Acuerdo 1569 Por el cual se aprueba la incorporación del cambio en los límites de generación y absorción de potencia reactiva de las unidades 1 y 2 de la planta de generación Bajo Anchicayá respectivas curvas de carga

1569

2 Junio, 2022

Curva de carga modificada

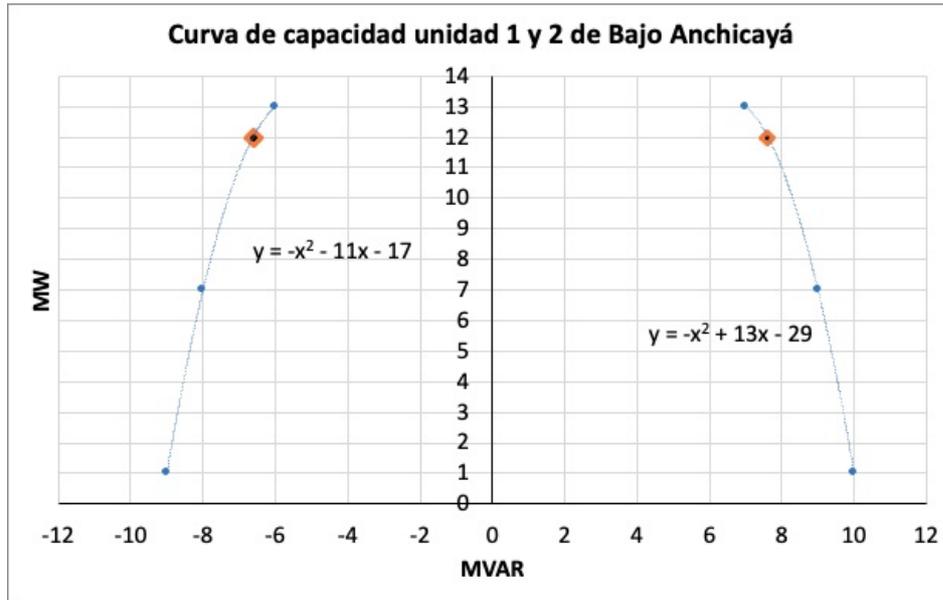
1 Aprobar la declaración de una nueva curva operativa de carga de las unidades 1 y 2 de la planta de generación Bajo Anchicayá, en las que se define la capacidad para entrega y absorción de potencia reactiva de las plantas en función de la potencia activa generada, como se presenta a continuación:

Planta	Parámetro a modificar	P [MW] Valor Anterior	P [MW] Valor Nuevo	Q [Mvar] Valor Anterior	Q [Mvar] Valor Nuevo
Bajo Anchicayá 1 y 2	Capacidad de absorción de reactivos	1	1	-9	-9
		7	7	-8	-8
		13	12	-6	-6.6
	Capacidad de generación de	1	1	10	10

reactivos	7	7	9	9
	13	12	7	7.6
